МИНИСТЕРСТВО ТРАНСПОРТНОГО СТРОИТЕЛЬСТВА СССР
ГЛАВТРАНСПРОЕКТ
ГИПРОТРАНС СИГНАЛСВЯЗЬ
октябрь 1974г. Шифр "ЭЦБ", "ЭЦМ", "ДЦ", "АБ" № 1247/690 Составил Орехов

УКАЗАНИЯ

Дополнения к № 1247/657 от октября 1970 г. по схеме
смены направления движения однопутной автоблокировки

Рис. 2

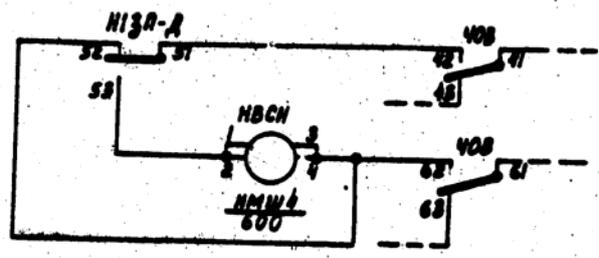
I. За счет электромагнитной энергии, накопленной обмотками реле направления перегонных сигнальных установок (все реле Н получают питание по проводам Н,ОН со стороны станции, установленной на прием), при возбуждении реле ЧОВ (НОВ) от кнопки вспомогательного режима и замыкании фронтофых контактов 41-42, 61-62 может кратковременно возбудиться реле НВСН (ЧВСН), - что приведет к смене направления движения без необходимой проверки нажатия кнопки ЧПВ (НПВ) и возбуждения реле ЧПВ (НПВ) на станции отправления.

Для исключения указанного недостатка схемы, реле НВСН (ЧВСН) подключается к линии через тыловой контакт медленноредействующего реле Н1ЗП-Д (Ч1ЗП-Д) см. рис. 2. Наименование первого реле занятости перегона изменить с Н1ЗП (Ч1ЗП) на Н1ЗП-Д (Ч1ЗП-Д), так как на него теперь наложены (по свободной обмотке 1100 ом) дополнительные функции обратного повторителя реле ЧОВ (НОВ) см.рис. 1. При установленном направлении на отправление реле Н1ЗП-Д (Ч1ЗП-Д) по обмотке 100ом будет по-прежнему осуществлять контроль занятости перегона при отсутствии установленного маршрута и закрытом выходном сигнале. Обмотка 1100ом при этом

Рис. 4

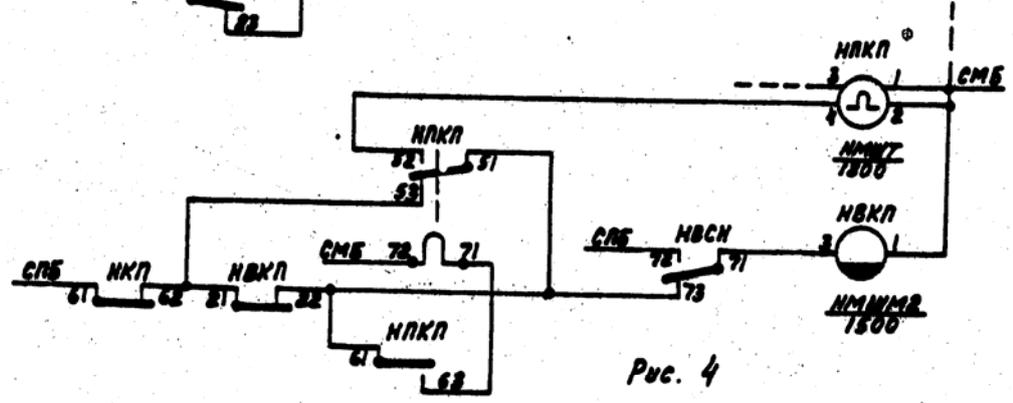
2. Если за время повторной смены направления движения обычным порядком остался нагретым термический элемент и замкнуты контакты 51-52 НКП (ЧНКП), то после возбуждения реле контроля перегона НКП (ЧНКП) происходит возбуждение реле НКП (ЧНКП) без выдержки времени. Затем, после остывания термического элемента и размыкания контакта 51-52, реле НКП (ЧНКП) обесточится.

Вновь это реле возбуждётся при полном остывании термического элемента, после возбуждения реле НКП (ЧНКП) и с выдержкой времени необходимой для повторного нагрева и замыкания контакта 51-52 НКП (ЧНКП) термического элемента.

Для исключения ненужного возбуждения реле НКП (ЧНКП) следует изменить монтаж контактов 51,53 согласно рис. 4, чтобы в цепи возбуждения реле НКП (ЧНКП) контролировать фронтонный контакт реле НКП (ЧНКП)
